**Avis de la Mission Régionale d'Autorité environnementale  
de Nouvelle-Aquitaine relatif à  
un projet de parc photovoltaïque au sol de 14,5 ha  
à Eyliac, dans la commune de Bassillac-et-Auberoche (24)**

n°MRAe 2023APNA20

dossier P-2023-13610

**Localisation du projet :** Commune de Bassillac et Auberoche (24)  
**Maître(s) d'ouvrage(s) :** société BayWare  
**Avis émis à la demande de l'Autorité décisionnaire :** Préfet de la Dordogne  
**en date du :** 9 janvier 2023  
**dans le cadre des procédures d'autorisation :** Permis de construire  
l'agence régionale de santé et le préfet de département au titre de ses attributions dans le domaine de l'environnement ayant été consultés.

Carte 102 : Implantation du projet vis-à-vis de la synthèse des enjeux écologiques

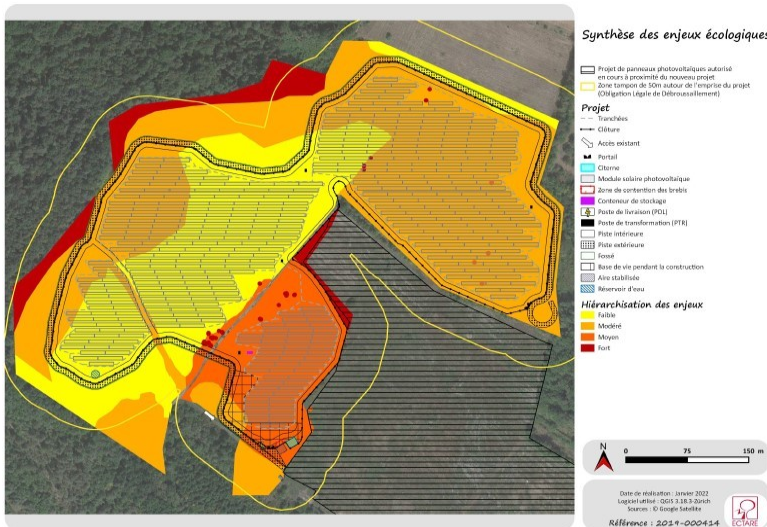
Départemental d'Incendie et de Secours (SDIS). Au titre des obligations légales de débroussaillage (OLD) des opérations de débroussaillage seront mises en place dans un rayon de 50 m autour de l'emprise clôturée du projet. Sur plan, les installations ne semblent par contre pas respecter les distances de recul (inter-face non boisée de 15 mètres) préconisées dans le cadre des dispositions spécifiques aux parcs photovoltaïques (voir notamment le plan page 424 de l'étude d'impact ainsi que le plan de masse qui ne font pas apparaître cet aménagement, seule apparaît la piste externe dont l'emprise est inférieure à 15 mètres, or cette bande est indispensable pour la gestion du risque incendie de forêt.)

**Compte tenu de la proximité immédiate de la forêt et du facteur élevé de risque incendie, la MRAe estime qu'une validation des modalités de prévention et de gestion du risque incendie est**

**nécessaire, notamment concernant le respect des obligations légales de débroussaillage et des distances de reculs des installations vis-à-vis des boisements, telles que mentionnées dans le document spécifique établi par les services de l'État et le SDIS en Dordogne<sup>7</sup>.**

Carte 52 : Impacts du projet sur les zones humides

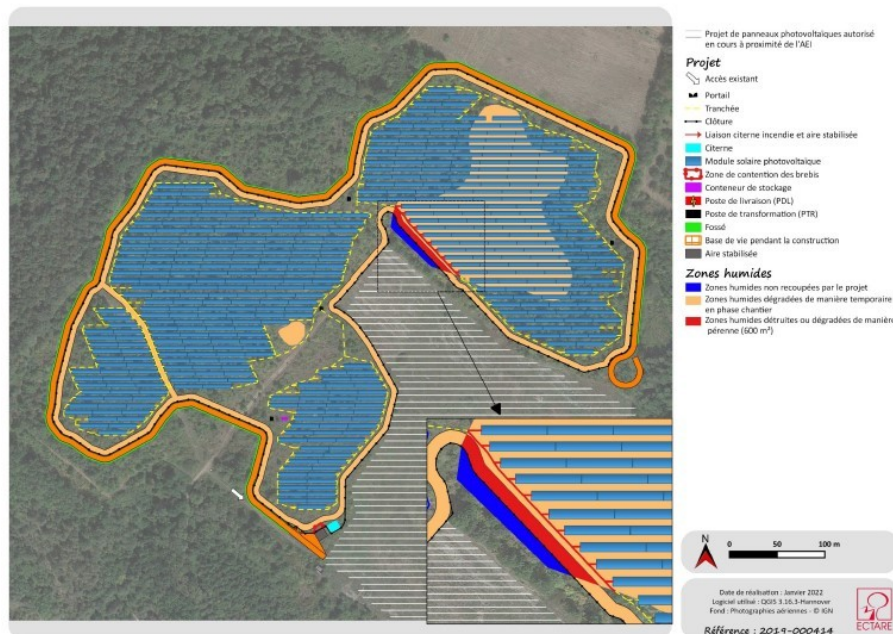
La MRAe recommande de préciser la méthode d'identification des zones humides. Il semble que seuls les secteurs confirmés par le diagnostic pédologique aient été retenus, alors qu'un seul des critères (pédologique ou floristique) suffit pour les identifier.
